Søknad om fravik

«Fravik fra håndbok N100 Veg- og gateutforming – Stigning/fall på gang- og sykkelveg – Hå kommune – FV4332 – Områderegulering for Vigrestad skule og idrettsområde, plan-ID: 202301»

Fravikssøker: Sandra Bernhoft Foretak: Hå kommune Dato: 28.03.2025 Søkers saksnr.: 202301_1 Saksnr. fylkeskommunen: Elements-nummer			
Prosjekt (navn): Områderegulering for Vigrestad skule og idrettsområde, plan-ID: 202301			
Vegnr.: FV4332	Kommune: Hå kommune	Brunr.: Ikke aktuelt	
ÅDT (i dag) ¹ : 2500	Fartsgrense: 60	Dim.klasse: Hø2	
ÅDT (dim. år) ² : 2023	Tegn.nr. ³ : B001_1 og D002_1	Plannivå: Reguleringsplan	
Normal/rundskriv det søkes fravik⁴ fra: (Kryss av for én av normalene og fyll ut årstall for benyttet versjon)			
Håndbok N100 (2023): ☒	Håndbok N101 (<åååå>): ☐	Håndbok N200 (<åååå>): ☐	Håndbok N500 (<åååå>): ☐
Håndbok N601 (<åååå>): ☐	Eventuelle rundskriv: Tekst her		
Type fravik det søkes om. Det skal bare være ett vegnormalkrav pr. fraviksskjema: GS-anlegg			
Vegnormalkrav iht. håndbok (veiledning punkt 1):	Fravik fra håndbok N100 kapittel 4.2.1.2–3 som angår geometrikrav for gang- og sykkelveg. I tettsted er det krav til maksimalt 5% stigning der stigningslengden er på me

Figur 5: Forslag til regulerte gang- og sykkelveger gjennom undergangen til Rundvegen. Bredder på gs-vegene er vist med blå skrift, som er regulert i tråd med N100. Gule linjer viser vegskjæringer. Lilla linjer viser støttemur, blant annet mot eiendom 77/308.

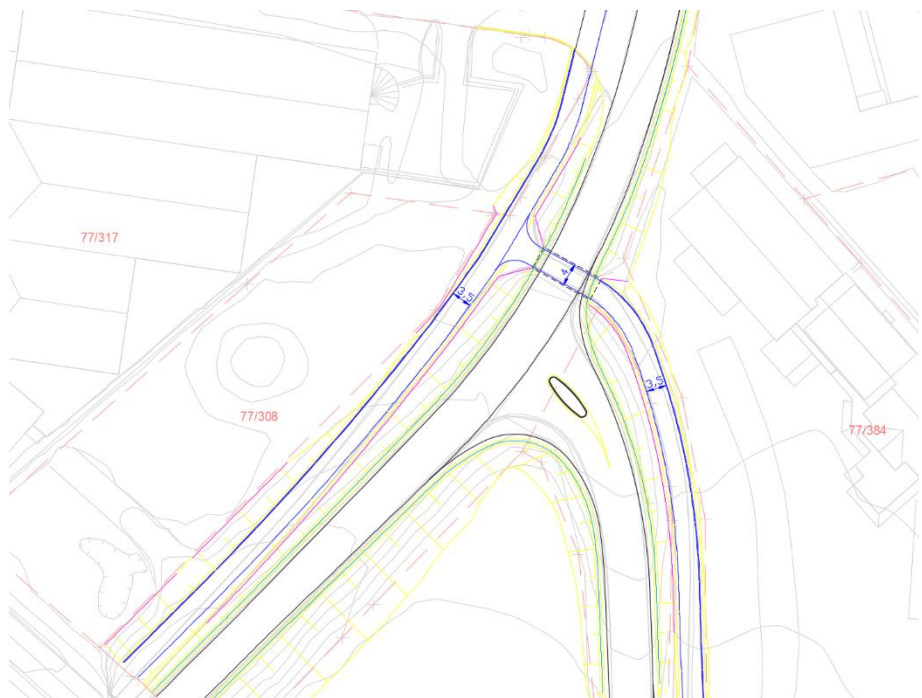
Beskrivelse/ begrunnelse (veiledning punkt 3):	Forslag til løsninger følger alle vegkrav utenom maksimal stigning på gs-veger. Et fravik vil gjøre at gang- og sykkelvegene blir 1,67% brattere enn kravet i N100. Det er likevel ikke merkbare forskjeller sammenlignet med allerede etablerte gs-veger ved undergangen. Fraviket vil på en annen side bespare to av eiendommene fra å få gs-veg i tillegg til vegskråninger på sin tomt. Det sparer for større arealbeslag på eiendommer som det ikke er behov for å berøre. I tillegg unngås arkeologiske undersøkelser på eiendom 77/308, der en ønsker å bevare vegetasjonskjermen rundt kulturminnet.
Bakgrunn for prosjektet (veiledning punkt 4):	Bakgrunn for prosjektet er områderegeringsplan for Vigrestad skule og idrettsområde, plan-ID 202301. Formålet med planen er blant annet å etablere ny barneskole 1.-7.trinn øst på Vigrestad, i tilknytning til eksisterende funksjoner i området som består av Vigrestad storskule, Vigrestad barnehage og Vigrestad idrettsklubb. Alle funksjonene ligger øst for Rundvegen. Gang- og sykkelvegen med rampen er en av to trafikksikre kryssninger under Rundvegen. Undergangen vil blant annet bidra til å nå funksjonene øst for Rundvegen, uten å krysse kjørevegen i plan. Store deler av området, også Rundvegen, med gang- og sykkelvegen som det søkes fravik fra, er allerede etablert.

Konsekvenser av å ikke innvilge søknaden:	For å utjevne stigningen til å bli maksimalt 5%, må gs-veger trekkes lengre ut fra Rundvegen og Haugstadvegen. Dette kommer i konflikt med blant tilgrensede eiendommer i form av arealbeslag og vegskjæringer. Det vil medføre at det blir krav til arkeologiske undersøkelser på eiendom 77/308. Samtidig blir vegetasjonsskjermen til kulturminnet betydelig redusert. Eiendom 77/384 vil miste areal til industriformål. I tillegg vil vegskjæringer fra gs-vegene gi ytterlige vegskjæringer inn på eiendommene.
Økonomisk bakgrunn til prosjektet:	Ettersom gang- og sykkelvegene gjennom undergangen er etablert i dag, er det ønskelig å videreføre samme plassering. Dette gir store besparelser sammenlignet med de større tiltakene ved å anlegge etter maksimal stigning i tråd med N100. Det er kun stigning som er en utfordring å få utført i tråd med vegnormalene, uten at det gir store kostnader og konsekvenser for tilgrensede eiendommer.

Forslag til avbøtende tiltak (<i>veiledning punkt 15</i>):	
Sette opp støttemur mot vegskråninger fra gs-veger. Dette gjelder blant annet gs-veg langs Rundvegen på totalt 66m. Langs Haugstadvegen blir støttemurens lengde mot Haugstadvegen totalt 60 meter.	
<i>Skal fylles ut:</i>	
Prosjekteier:	Hå kommune
Prosjekteieren er enig i søknaden:	☒

Saksbehandler: Panagiota Kostara Dato: 10.07.2025 Elements nr: 2025/33557 Løpe nr: 25/2025		
Fylkesdirektørens innstilling/beslutning:	Innvilget	Ikke anbefalt
– Ønsket situasjon er nært kravet for stigning utenfor tettstedsområder. – Det vektlegges som positivt å ha mindre inngrep i næringseiendom. – På eiendom 77/308, finnes det et automatisk fredet kulturminne. Å gå innpå denne eiendommen vil i tillegg medføre krav til arkeologiske undersøkelser. Søknaden innvilges.	☒	☐
Ferdigbehandlet: ☒		
Sendes til Samferdselsutvalget: ☐
